FICHER QUESTION-REPONSE

CONSULTATION N°2026-F004

Objet : Construction d'une patinoire communautaire

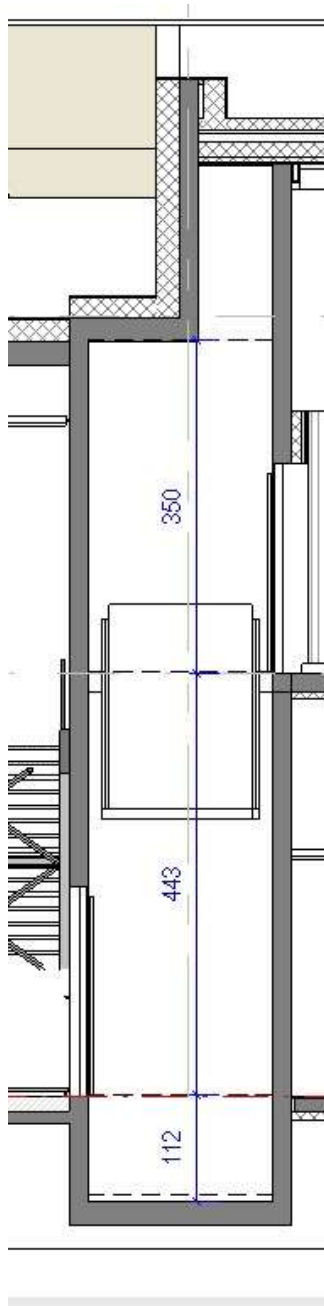
Les plans ne montrent pas de coupe de la gaine. Pouvez-vous nous indiquer la hauteur sous dalle depuis le sol fini du R+1 ?

- Dimensions de gaine : les dimensions ne sont pas modifiables. Chiffrer un ascenseur 630kg, pas un 800kg (erreur sur le CCTP). La gaine est adaptée pour un 630kg.
- Dimensions de la cabine : cf point ci-dessus, les dimensions de la cabine découleront de ce passage à un appareil en 630kg.
- La hauteur sous dalle haute de la gaine est visible sur le plan de structure béton PH R+1. Cette dalle haute est à +326,33m en surface, elle fait 20cm d'épaisseur, et est donc à +326,13m en sous-face. Le niveau fini du R+1 est à +322,65m La hauteur sous dalle depuis le fini du R+1 est donc de **3,48m**. Voici en complément une coupe de principe issue de la maquette :

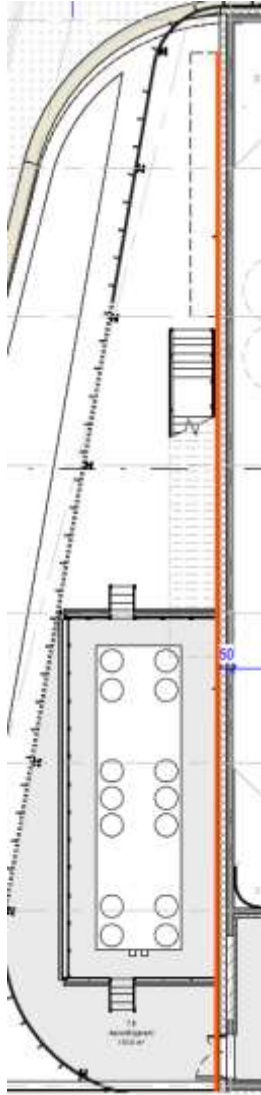
- La hauteur du bandeau diffère selon les différentes pièces graphiques du dossier, ce qui augmente sa surface de manière conséquente.
- Pouvez-vous nous confirmer la hauteur du bandeau à prendre en compte, svp ?

Réponse : le bandeau est d'épaisseur constante autour de 195cm composé en deux éléments

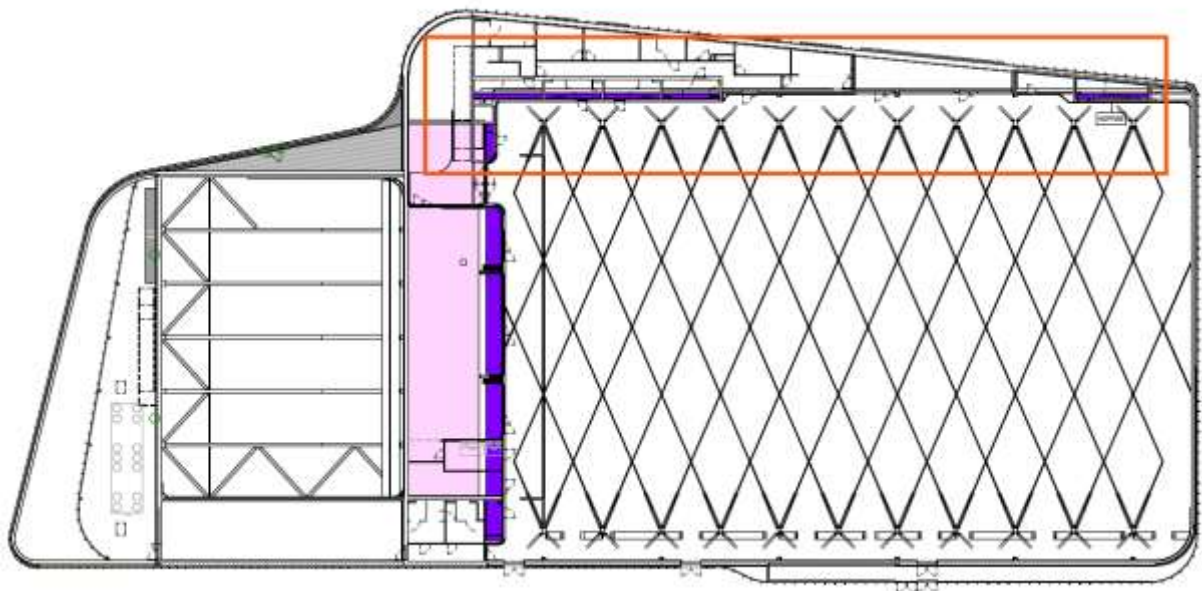
Pouvez-vous me confirmer que les localisations des articles 09.4.1.2 et 09.4.2.2 sont identiques (repérage violet dans le dossier de plans en violet) ?

Si votre réponse est positive pourquoi les surfaces indiquées au DPGF ne sont pas identiques ?

Réponse : Non, sur le repérage ci-dessous il est demandé le complément d'isolant mais ce n'est pas le 09.4.1.2 qui est attendu en prestations de faux plafond.
